From: "5.1,2,e"
Sent: Tue, 20 Dec 2022 18:24:42 +0200
To: "5.1,2,e" <5.1,2,e@amsterdam.nl>
Cc: "5.1,2,e" <5.1,2,e@amsterdam.nl>; "5.1,2,e" <5.1,2,e@amsterdam.nl>
Subject: Advies cultuurhistorie Docklandsplot
Attachments: vastgestelde Haalbaarheidsstudie NDSM-werf Oost 10 nov. 2021.pdf, RCE advies 1100875 NDSM-plein 1 1033WC Amsterdam 528255;528251;528253;528254;528252.pdf, IC 2021 01 13 NDSM-werf Oost.pdf
Categories: Erotisch Centrum

1. Belangrijkste passage uit advies SIRK:

2. Belangrijkste passage uit advies RCE:

optie 2: Parkeergarage bovengronds

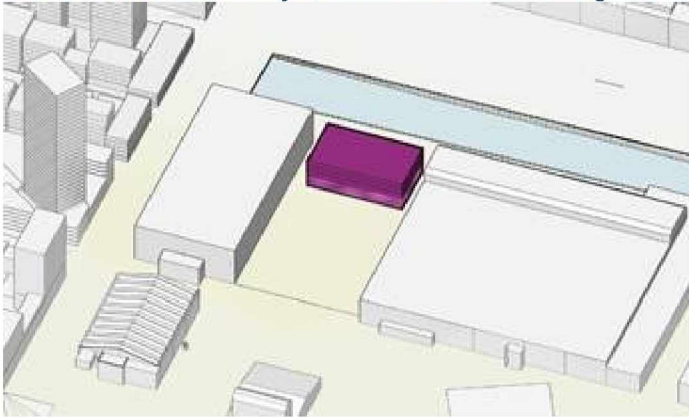
De commissie is weinig gecharmeerd van een bovengrondse parkeeroplossing. Zeker in combinatie met de erop gelegde sportvoorziening (met hekken?) wordt dit een veel te dominant element tussen de rijksmonumentale hallen. De commissie adviseert in de plaatsing van gebouwde sportvoorzieningen de vrije ruimte in de hallen te betrekken. (...)

We onderschrijven het voorstel om op een geconcentreerde locatie te parkeren en verspreide autobereikbaarheid op het terrein tegen te gaan. Wanneer parkeren vorm krijgt in een gebouw tussen Lashal en Scheepsbouwloods zal dat gevolgen hebben voor de ruimtelijke beleving van de twee gebouwen en de beleefbaarheid van de historische routing van het fabricageproces. Bij voorkeur zien wij hier een ondergrondse parkeergarage of een oplossing elders op of buiten het terrein.

Een kleine nuance over de kritiek op een gebouwde parkeervoorziening bovengronds: in de haalbaarheidsstudie staat alleen het onderstaande plaatje als variant bovengronds, waar de volledige plot is volgebouwd (zie p.56 haalbaarheidsstudie). Het is volgens mij de vraag of de SIRK en de RCE ook negatief adviseren als je een deel zou bebouwen.

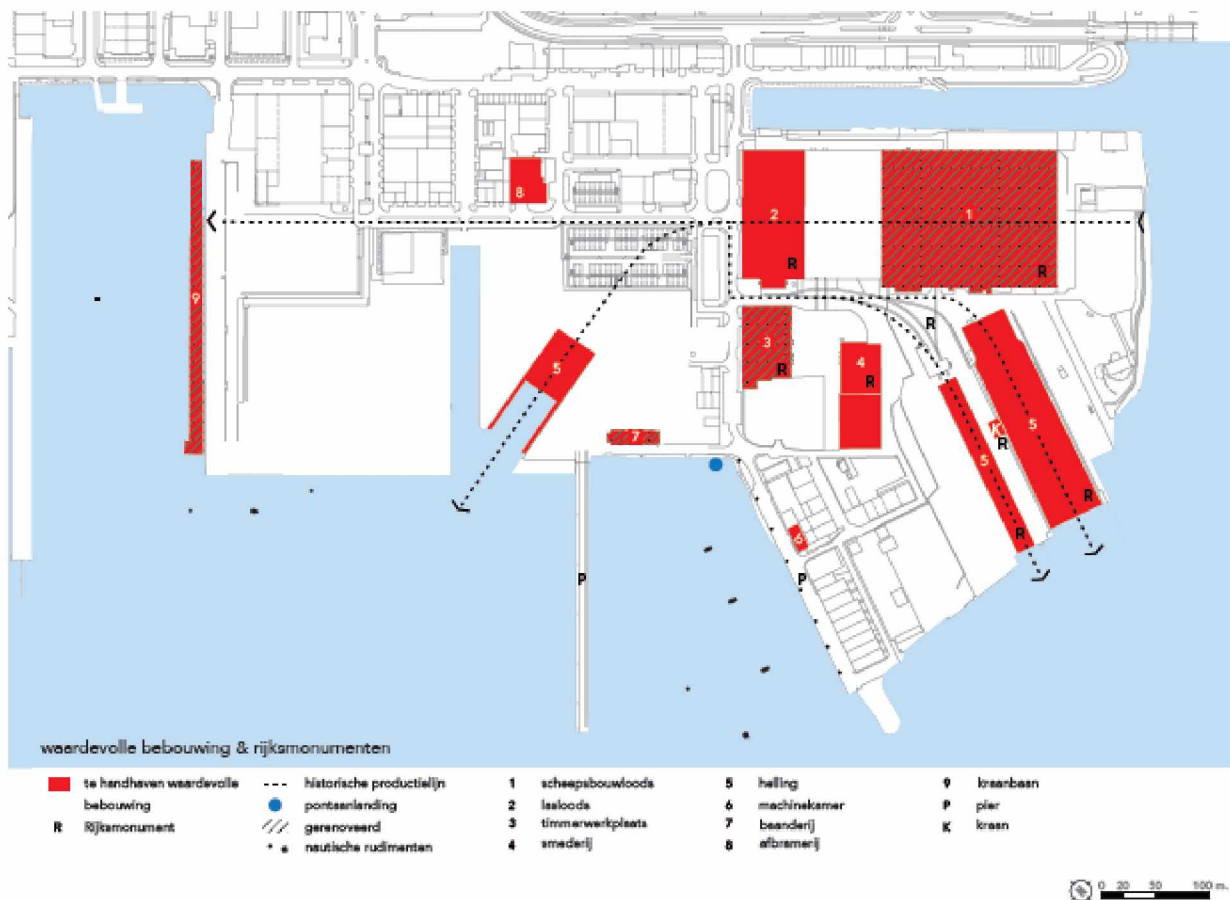
Over het advies van de RCE, het onderstaande plaatje uit de bijlage van het bestemmingsplan (combinatie van **beschermde** elementen en **waardevolle** elementen) is daarbij van belang ([NDSM-werf Oost: 13.3 Cultuurhistorische effectrapportage \(planviewer.nl\)](#)). Voor de duidelijkheid: het **ensemble** van alle R'etjes is rijksmonument (zie voor de ensemblebeschrijving [N.D.S.M.-werf | Rijksdienst voor het Cultureel Erfgoed](#)). De gestippelde lijn over de Docklandsplot is een oude rails, die is cultuurhistorisch waardevol. Dus geen beschermd monument an sich, maar wel een onderdeel van het ensemble, dus de RCE heeft daar zeker wat van te vinden. Als je het EC zou combineren met een parkeergebouw,

Als het bestuur deze locatie wil, dan moeten er inpassingsvarianten uitgewerkt worden, waarin duidelijk wordt hoe het EC, het parkeren, en het groen gesitueerd worden. Daarnaast moeten die varianten duidelijk maken hoe er betekenis wordt gegeven aan de cultuurhistorische waarden van het ensemble, of welke waarden worden aangetast. Daarop vooruitlopend:

- Je krijgt waarschijnlijk de meeste ruimtelijke kwaliteit als je het EC als een compact gebouw realiseert. Het historische ensemble blijft dan goed leesbaar. Hoe meer ruimte voor gebouwd parkeren, hoe minder compact het gebouw.
- Combineer je het EC wél met gebouwd parkeren, dan komen groen, cultuurhistorie en ruimtelijke kwaliteit onder druk te staan.
